Technische Änderung zu M12 L-codiert

- Nummer der Produktänderungsmitteilung:	PCN-PB46-20200708-00-A
- Datum der Veröffentlichung:	13. Juli 2020
- Revisionsnummer:	A

Alte Version

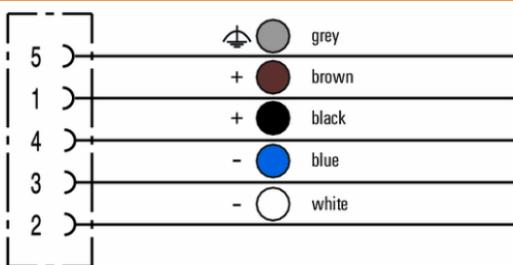
Die Aderfarbe des Funktionserde (Pin5) ändert sich von grau zu rosa.
